Progetto per la costruzione dell'impianto di compostaggio con recupero di biometano da realizzare nell'area di Napoli Est(Ponticelli) - CUP B67H17000290007

PROGETTO DEFINITIVO

CHIARIMENTI ANAS

GEN_020

Figura 4 – Area di progetto ricadente nella fascia di rispetto ANAS

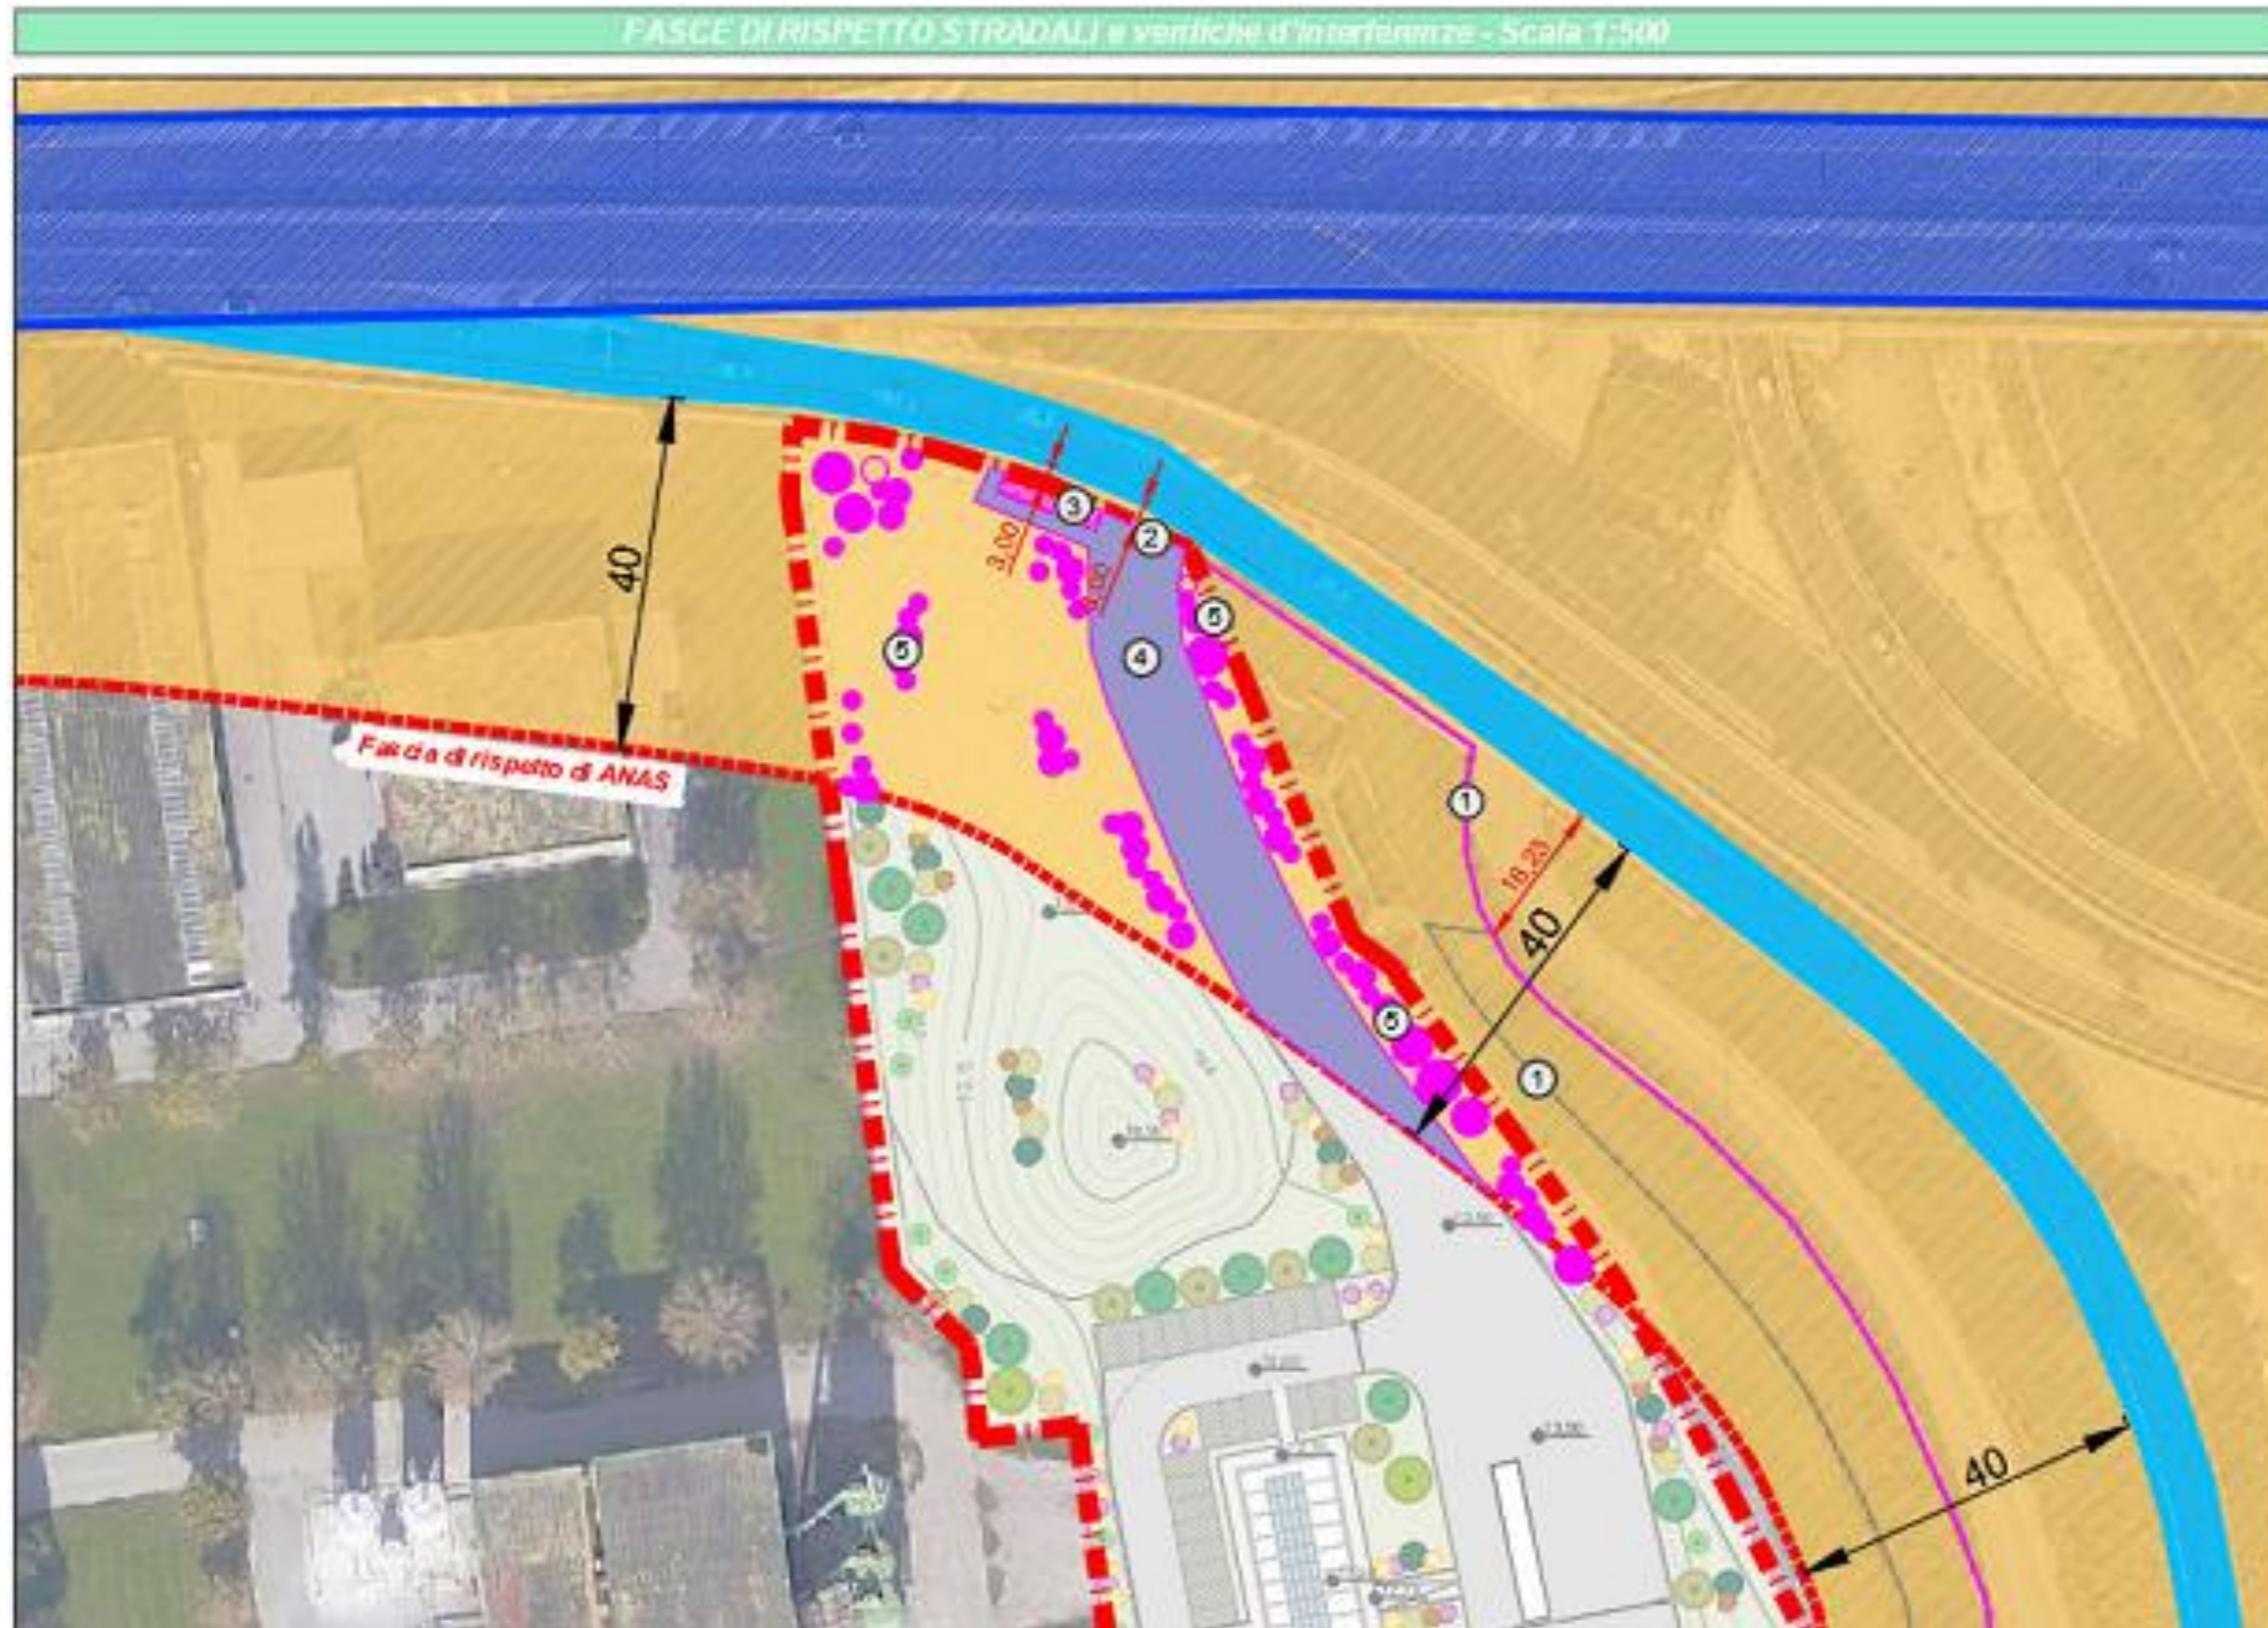
“Si comunica che al fine di poter esprimere il relativo parere di competenza, nel caso in cui i manufatti da realizzare, dovessero ricadere all'interno della suddetta fascia di rispetto di ml 40,00, dovrà essere trasmessa ad integrazione, la documentazione di seguito riportata:

- *planimetria riportante tutti i manufatti e/o fabbricati ricadenti all'interno della fascia di rispetto stradale di ml 40,00, con le rispettive distanze dal confine Anas;*
- *certificato del Comune di Napoli nel quale dovrà essere attestata la conformità urbanistica di tutti i manufatti/fabbricati sia in elevazione che interrati facenti parte dell'impianto di compostaggio in oggetto e ricadenti nella fascia di rispetto stradale di ml 40,00, certificando in particolare, che la distanza intercorrente fra ciascuno di essi ed il confine di proprietà Anas è conforme alla distanza in materia contenuta nelle Norme Tecniche Attuative del proprio Strumento Urbanistico vigente.”*

In ossequio alla richiesta di integrazione in esame si è quindi provveduto alla elaborazione di una *planimetria riportante tutti i manufatti e/o fabbricati ricadenti all'interno della fascia di rispetto stradale di ml 40,00, con le rispettive distanze dal confine Anas*; nella pagina successiva si riporta uno stralcio della parte più significativa dell'elaborato sopra menzionato.

La fascia di rispetto stradale di 40 metri interessa esclusivamente la parte Nord del comparto di intervento, zona in cui il progetto prevede la sola viabilità di ingresso, libera da qualsiasi sezione impiantistica e/o amministrativa, ed una parte dell'area a verde posta ad est dell'area di intervento, anch'essa priva di sezioni impiantistiche e edifici rilevanti.

Nel dettaglio è possibile quindi riepilogare i seguenti manufatti ricadenti all'interno di detta fascia di rispetto, con numerazione coerente con la tavola proposta:

- **recinzione (1)**: già esistente, si veda figura successiva, Figura 7;
- **cancello di accesso e relativo passo carrabile (2)**: si rimanda a schemi costruttivi ed esempi di cui alle figure 8 e 9 e alla tavola **ARC_029**);
- **cabina elettrica di ricezione e distribuzione (3)**: si vedano la figura 10 e le tavole **ELT_028 e GEN_022**;
- **viabilità a raso a doppia carreggiata (4)**.

Figura 9 - Prospetto e sezione del cancello carrabile in progetto

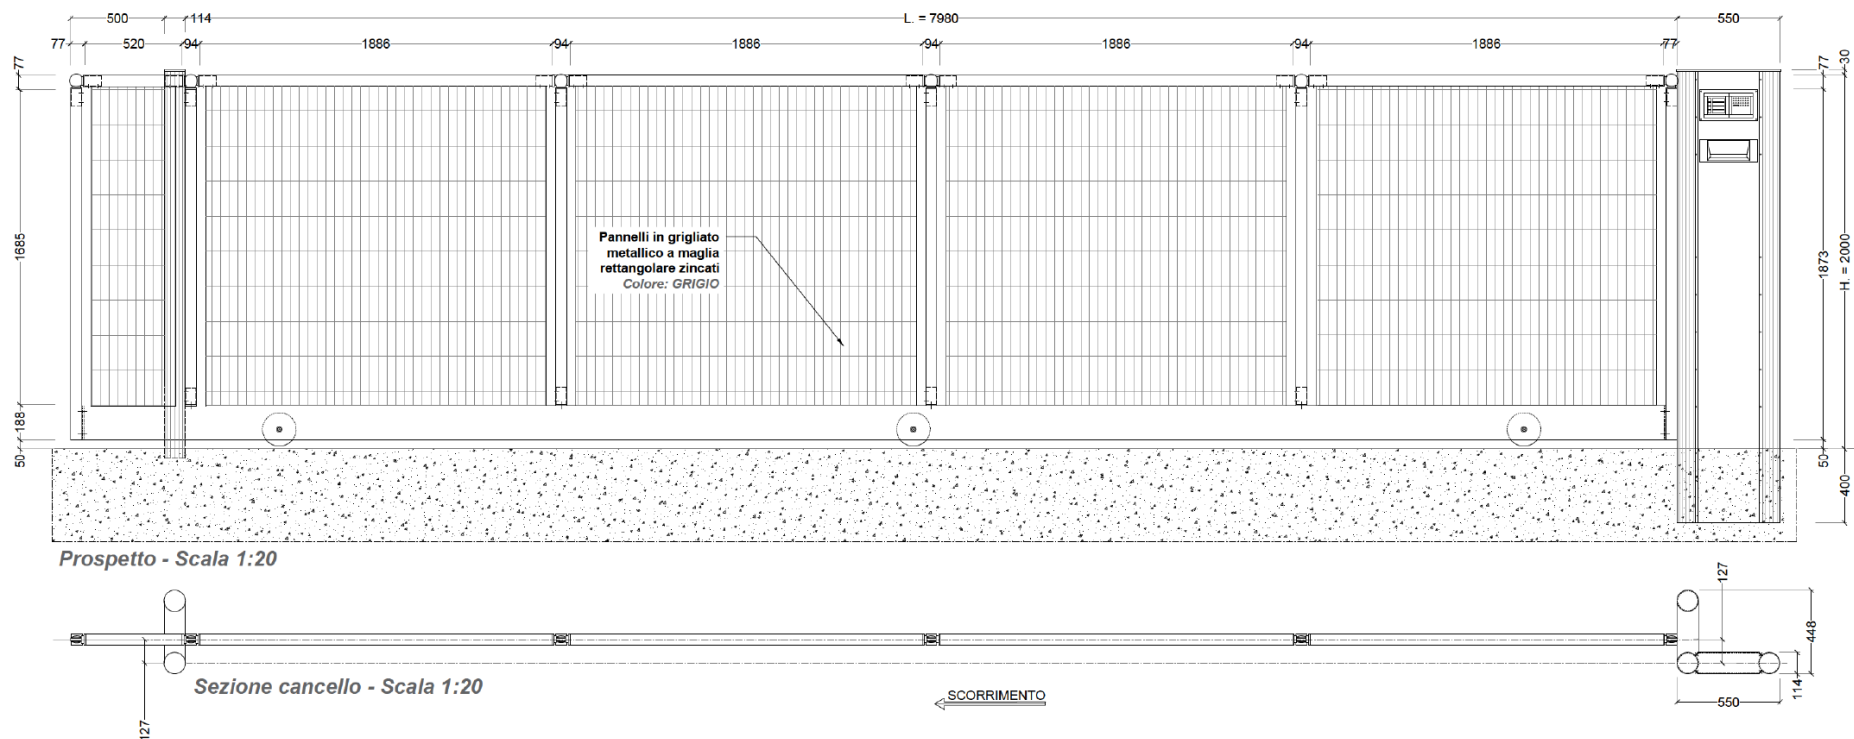
- *dell'art.26 del Regolamento di esecuzione del C.d.S., per quanto attiene la recinzione;*
- *dell'art.66 del Regolamento di Esecuzione del C.d.S. per quanto attiene la posa di sottoservizi;*
- *del D.M. 1.04.1968, nel caso di realizzazione di manufatti e/o fabbricati in elevazione;*
- *della circolare Ministero LL.PP. del 30.12.1970 n. 5980, per quanto attiene la cabina elettrica di ricezione che dovrà pertanto essere arretrata a non meno di ml 3,00 dal confine demaniale della rampa di svincolo Anas.*

La progettazione in esame conserva la recinzione esistente, adeguandola solo in corrispondenza del passo carraio di accesso alla nuova impiantistica, e determina la costruzione di due cabine elettriche affiancate, dedicate alla connessione alla rete nazionale ed alla distribuzione interna dell'energia.
